Réf. DPC : (corr. DPC :C. Criquillon) CC /2322-0043/05/2019-25 PR
Réf. NOVA : (corr. DU :)
Réf. CRMS : AA/BDG/FRT20075_649_Besme_103
Annexe : 1 dossier

Objet : FOREST. Avenue Besme, 103. Maison Art Nouveau (arch. A. Boelens, 1904)
Demande de permis unique portant sur la restauration des façades.

Avis conforme de la CRMS

Etat existant et projeté (extr. du dossier)

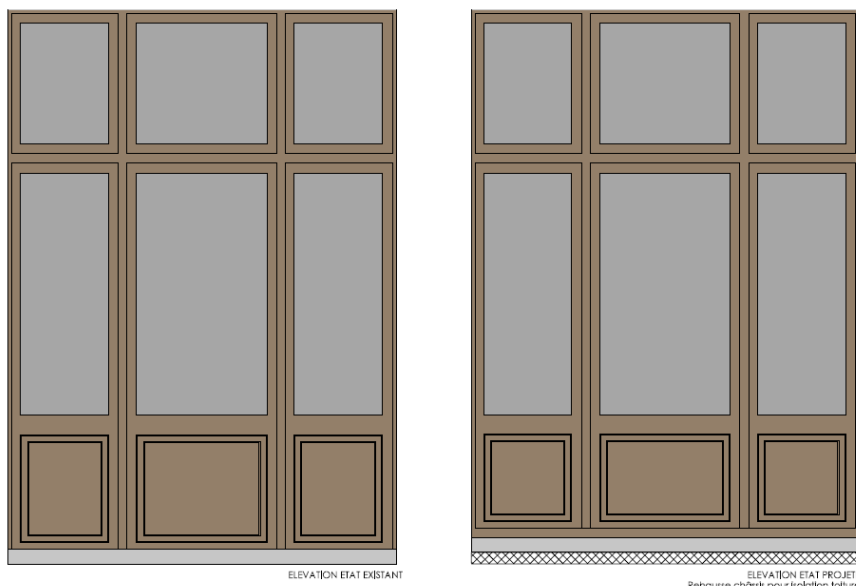
Le projet prévoit le placement d'une petite couche d'isolation sur la toiture plate de l'annexe arrière afin d'améliorer le confort thermique de la chambre située juste en-dessous. La surhausse découlant de cette isolation implique que le châssis donnant sur cette terrasse soit recoupé dans sa partie basse. Etant donné le mauvais état de conservation du bas du châssis, les rejets d'eau et le bas du châssis doivent être remplacés. Vu la surhausse, les allèges seront remplacées sur toute la hauteur du panneautage par des nouveaux éléments remis à dimension en tenant compte de la surhausse souhaitée de la toiture-terrasse.

Sans s'opposer à la mise en œuvre d'un isolant au niveau de la toiture plate en façade arrière, la CRMS souhaiterait que d'autres solutions que la rehausse de cette toiture soient envisagées, afin de ne pas perturber les proportions du châssis et le rapport allèges/vitrages/impostes, ni celles de planches de rives du toit en question. La Commission demande d'étudier des alternatives, par exemple celle d'intégrer un isolant plus mince, à choisir en fonction du complexe de toiture existant. Ce point doit être soumis à l'approbation de la DPC, y compris pour ce qui concerne l'utilisation future de la toiture.
